**ATTIGNY – Pôle scolaire**

Visa n°

Référence : ... T.1RS.0001 BDT 19
Émis par : ... COFELY – AXIMA M. Nicolas DEVILLERS
Reçu le : 15/04/13
Nos réf : DN/CS/13197
Établi par : ... Dominique NOËL
Acousticien, ingénieur A&M

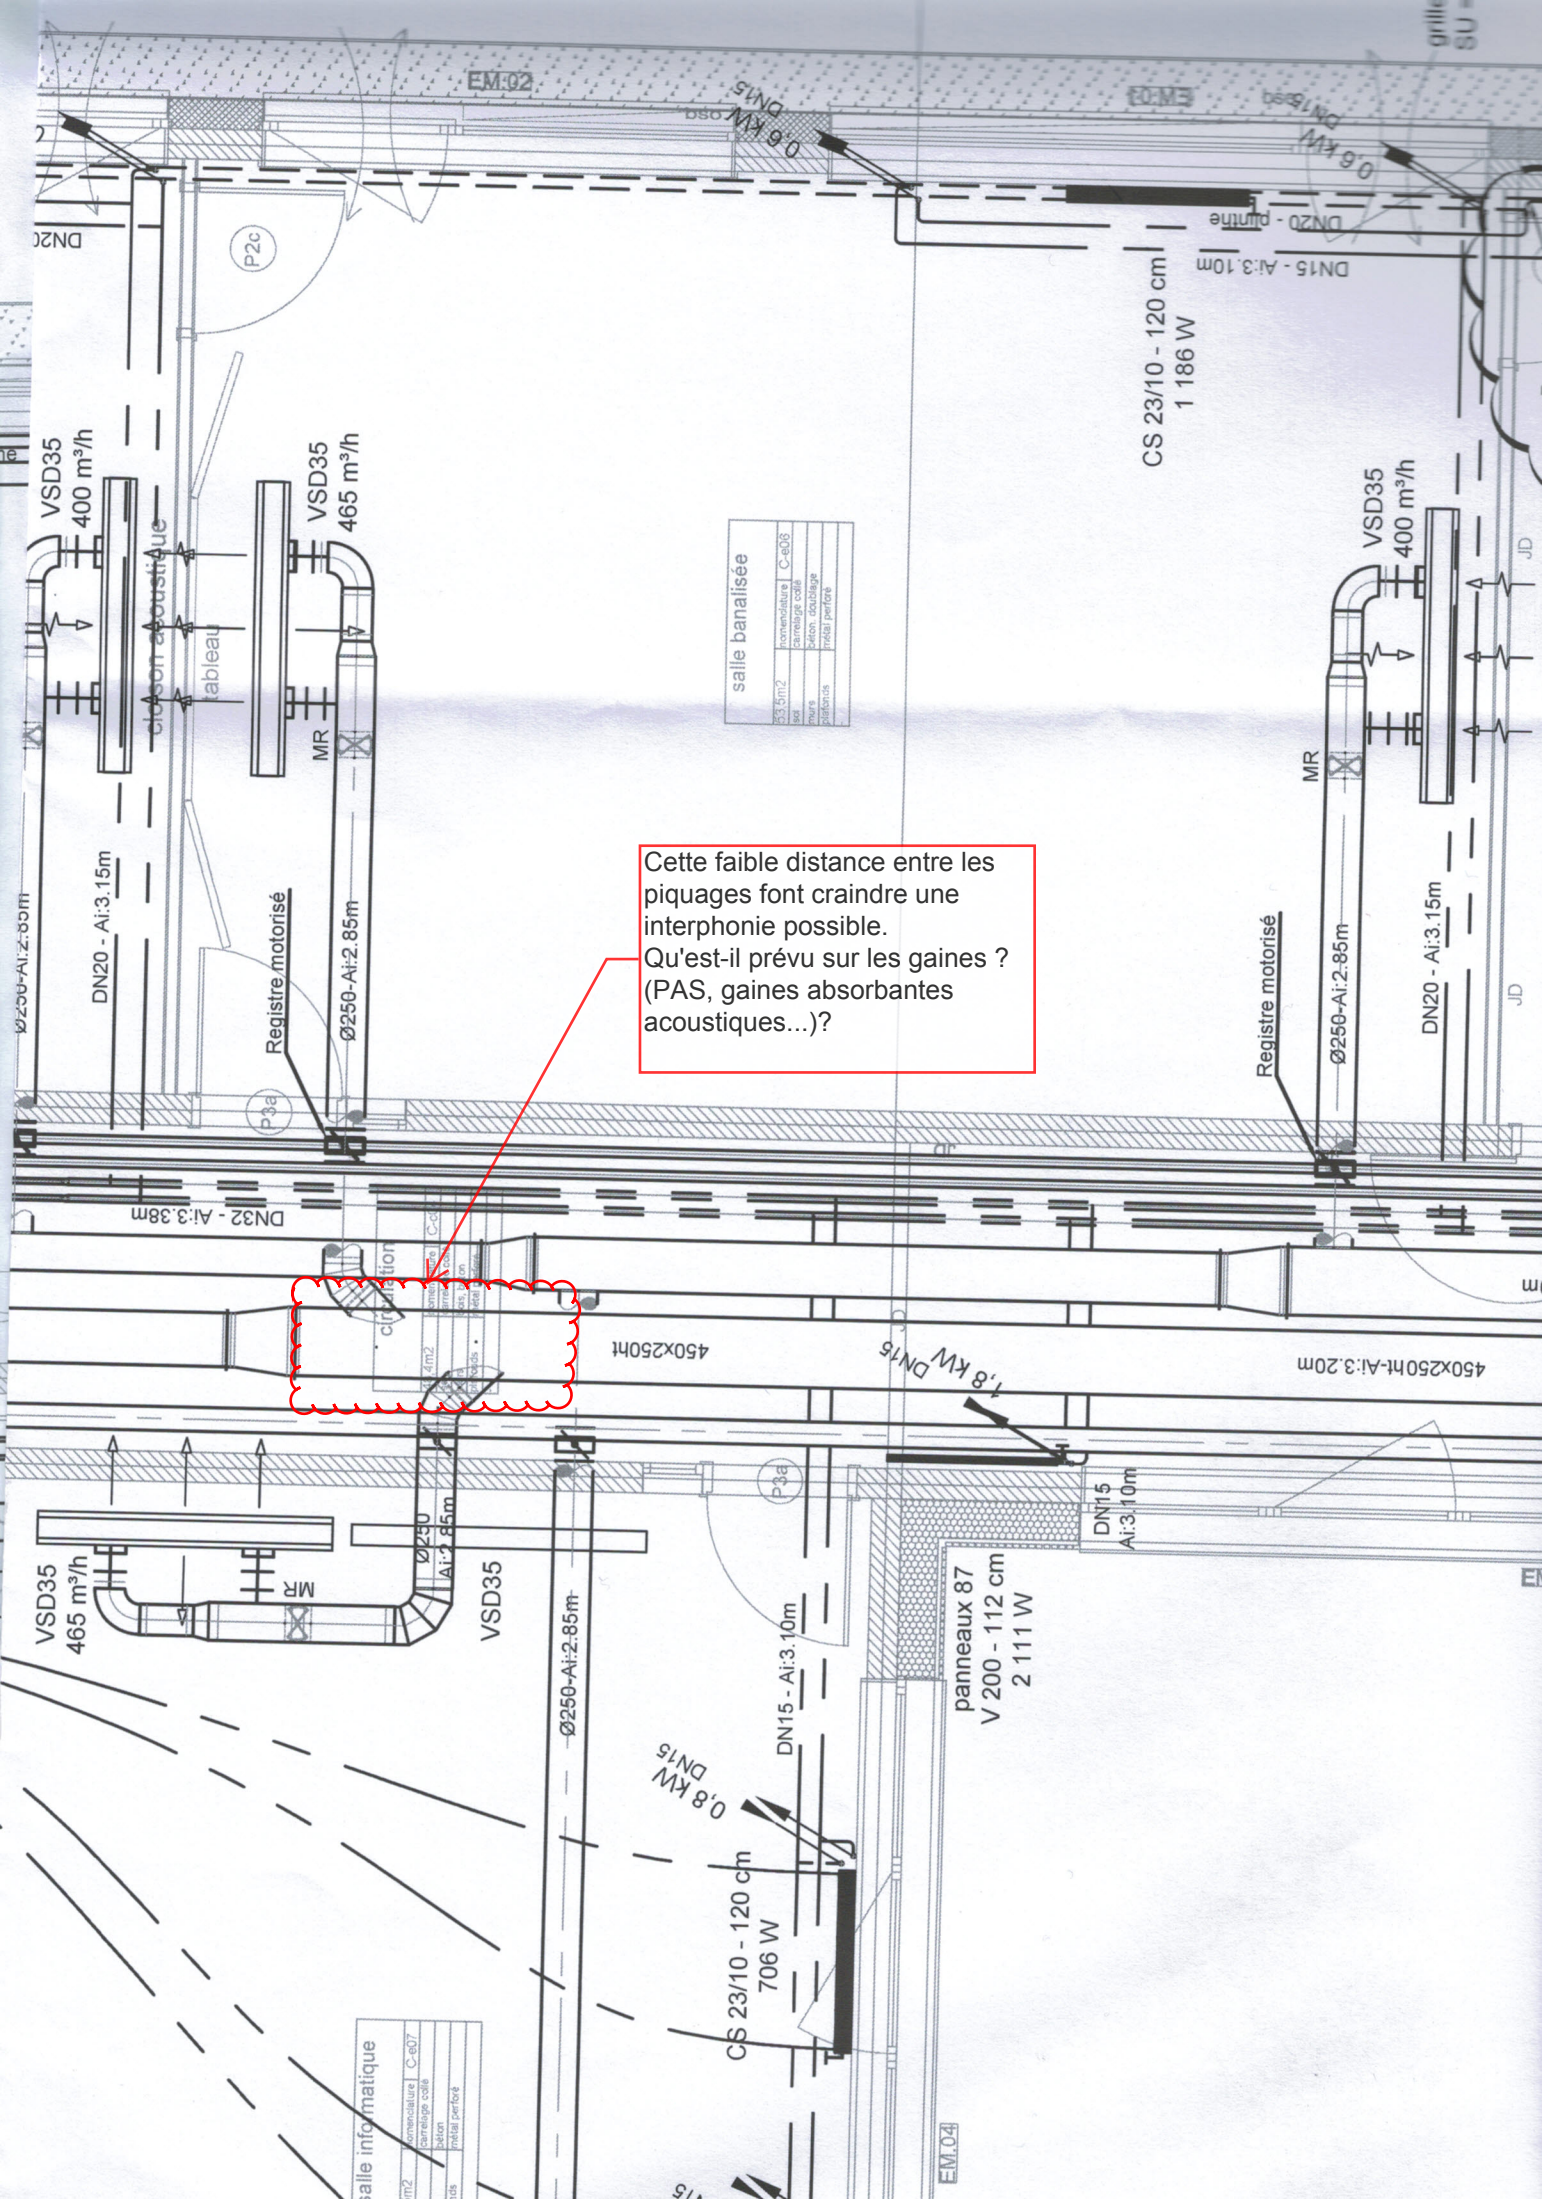
N°	Document	Localisation	Observations	Avis
9-a	CVC C001 B	Collège – RDJ	Interphonie possible due aux piquages. (Voir document joint)	Avis suspendu
9-b	CVC C002 B	Collège – RDC	Lève l'avis suspendu du visa 8-c	Avis favorable
9-c	PLB C001 0	Collège – RDJ		Sans objet
9-d	ST 011	Pompes	Il n'y a aucune information sur les fixations et les raccordements des pompes (Cf. Chapitre 5.8.4 de la Notice acoustique DCE).	Avis suspendu
	ST 014	Solaire		Sans objet
9-f	ST 015	Traitement d'eau		Sans objet

Cette faible distance entre les piquages font craindre une interphonie possible.
Qu'est-il prévu sur les gaines ?
(PAS, gaines absorbantes acoustiques...)?
